BFZe-073-1168/2017

Dotyczy: *postępowania o udzielenie zamówienia, oznaczonego numerem referencyjnym 26/02/TUT/2017, prowadzonego w trybie przetargu nieograniczonego na wykonanie naprawy okresowej na 5-tym poziomie utrzymania wraz z modernizacją oraz przeglądu na 3-cim poziomie utrzymania 40 wagonów osobowych, opublikowanego w Dzienniku Urzędowym Unii Europejskiej nr 2017/S 103-206183 z dnia 31 maja 2017 r.*

Przekazanie treści pytań Wykonawcy wraz z odpowiedziami

Dotyczy: Załącznik nr 2 do SIWZ, Schemat nr 1 Alternatywne wersje rozplanowania wagonu:

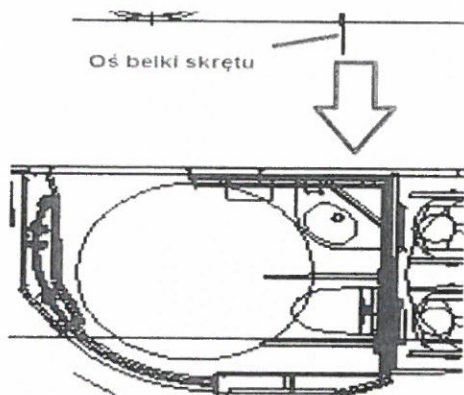
Zgodnie z pokazanymi podziałami funkcjonalnymi zarówno misa ustępowa toalety jak i umywalka znajdują się wprost nad belką skrętu. W tej konfiguracji podłączenie rur ustępowych do zbiornika na fekalia w opinii Wykonawcy będzie przechodziło przez belkę skrętu, a to z kolei wiązało się w ingerencję w konstrukcję ostoji (dodatkowe obliczenia, nie gwarantujące pozytywnych wyników)

Mając powyższe na uwadze Wykonawca wnioskuje do Zamawiającego, aby zarówno toaleta jak i umywalka znajdowały się po jednej stronie WC, ale w odbiciu lustrzanym w stosunku do tych konfiguracji WC uniwersalnego pokazanych na Schemacie nr 1.

Zamawiający nie przychylił się do wniosku Wykonawcy. Podane rozplanowanie zabudowy przedziałów WC jest przykładowe i docelowo może ulec zmianie. Alternatywne rozplanowanie wskazuje na zabudowę modułu toalety po przeciwnej stronie względem przedstawionego. Zamawiający wymaga aby w przedsionku możliwe było obrócenie się wózkiem.
